## SERVICE INFO – INA 0104

# Изменение натяжного ролика с механического на полуавтоматический

Модель:	Ford Transit
Годы выпуска:	до 12.2000
Двигатель:	2.5 TD, 2.5 DI
Артикульный номер:	531 0504 10
Номер оригинального оборудования:	1136426 1C1Q 6K254 AA

Рисунок 1: 531 0504 10 - полуавтоматический натяжной ролик

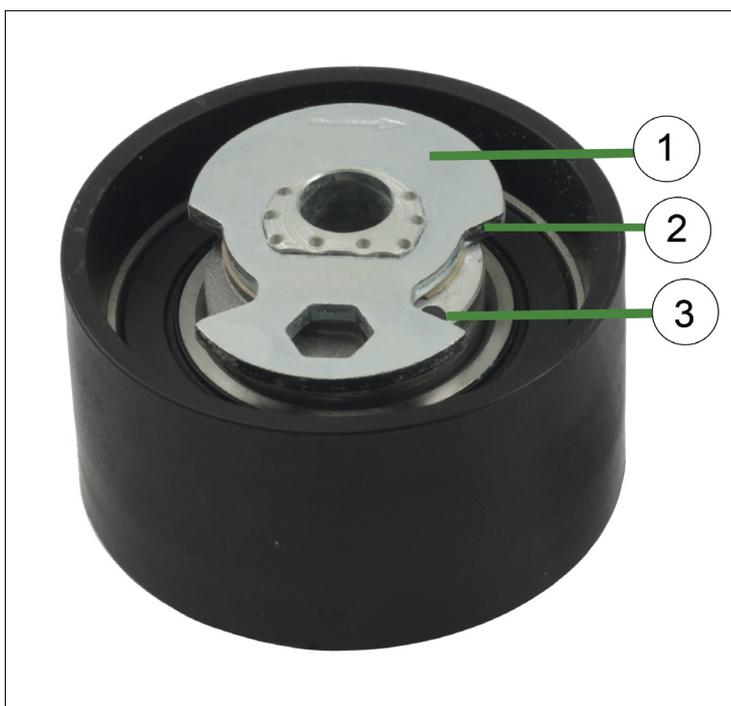
В вышеуказанных автомобилях, в приводе ГРМ использовался механический натяжной ролик. Эта часть была заменена на полуавтоматический натяжной ролик 531 0504 10, который также поставляется в составе комплектов КИТ 530 0143 10 и 530 0144 10.

Новый натяжной ролик устанавливается в точности также, как и старый. Однако, в отличие от механического ролика, ремень натягивается с помощью шестигранника. Однако, в отличие от механического ролика, ремень натягивается с помощью шестигранника.

Для натяжения ремня необходимо повернуть натяжную пластину (1) с помощью шестигранного ключа до тех пор, пока отверстие (3) не перекроется наполовину краем натяжной пластины.
